**ILUSTRE MUNICIPALIDAD DE BUIN**  
*Dirección de Obras Municipales*

**RESOLUCIÓN N°203/2021**

RECHAZO EXPEDIENTE N°8329

- Ingreso de Solicitud De Regularización (Permiso y Recepción Definitiva) Vivienda cuyos recintos habitables incluidos baño y cocina no excedan de 140 m<sup>2</sup>, de hasta 2000 UF, acogida al Título I de la Ley N°20.898, Expediente N°8329 de fecha de ingreso **08 de Octubre de 2021** de la propiedad ubicada **Pasaje Orlando Olguin 136, Rol SII 1508-4,**

### ESTUDIO CARGA DE OCUPACIÓN

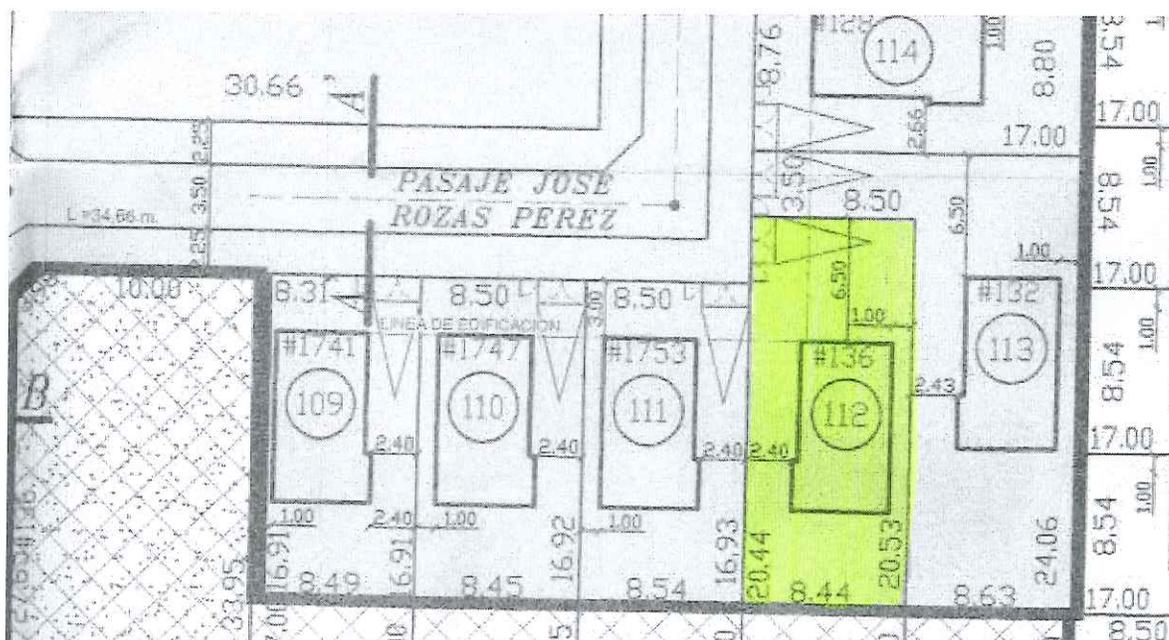
- Para el cálculo de la carga de ocupación se utilizó en valor 15 m<sup>2</sup> por persona, lo que corresponde para viviendas de hasta 60 m<sup>2</sup>, esta vivienda corresponde al tramo siguiente entre 60 y 140 por lo que se debe calcular con el valor 20 m<sup>2</sup> por persona. En este caso no afecta el resultado, pero debe plantearse correctamente el cálculo.
